INSTRUCTIONS D'ENTRETIEN

RÉFÉRENCE : FSA202308

OBJET : Défaillance de l'écrou de direction non serré

TYPE FSA : Rappel

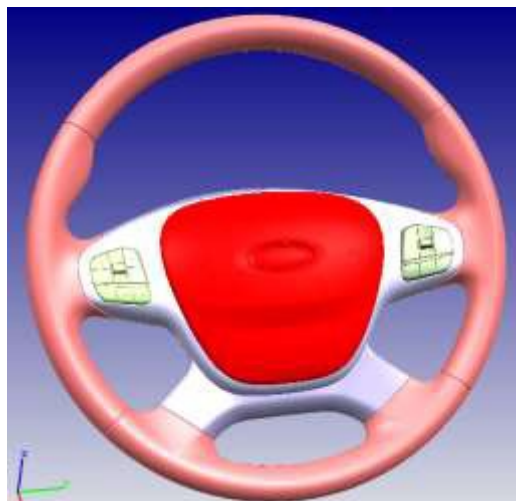
La marque de couple comme indiqué ci-dessous sera vérifiée et après cela, veuillez informer l'équipe du service technique si cette marque existe ou non via le système de tickets en ajoutant des photos de la marque.

Pour 16 MY, l'écrou numéroté W75569 S437 reliant le volant à la colonne sera serré à 80 N.m.

Pour 18 MY, W719428 boulon numéroté S439 reliant le volant à la colonne sera serré à 80 N.m.
